第 9 页，提示中删除“地下轨道交通设施”

## 民用建筑室外消火栓设计流量的确定

15S909

## 第 13 页，提示中删除“地下轨道交通设施”

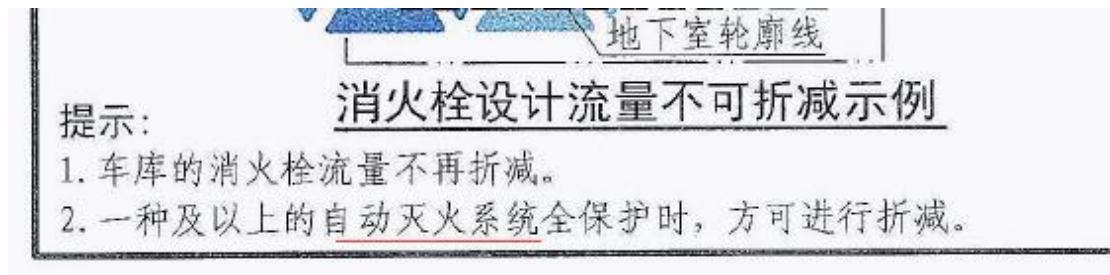
1. 地下建筑主要指修建在地表以下的供人们进行生活或其他活动的房屋 或场所，是广场、绿地、道路、铁路、停车场、公园等用地下方相对独立的地下建筑，其中~~地下轨道交通设施~~、地下市政设施、地下特殊设施等除外。
2. 为地下建筑服务的地上建筑，其面积也计入地下建筑面积。

1. 地下建筑主要指修建在地表以下的供人们进行生活或其他活动的房屋 或场所，是广场、绿地、道路、铁路、停车场、公园等用地下方相对独立的地下建筑，其中地下市政设施、地下特殊设施等除外。
2. 为地下建筑服务的地上建筑，其面积也计入地下建筑面积。
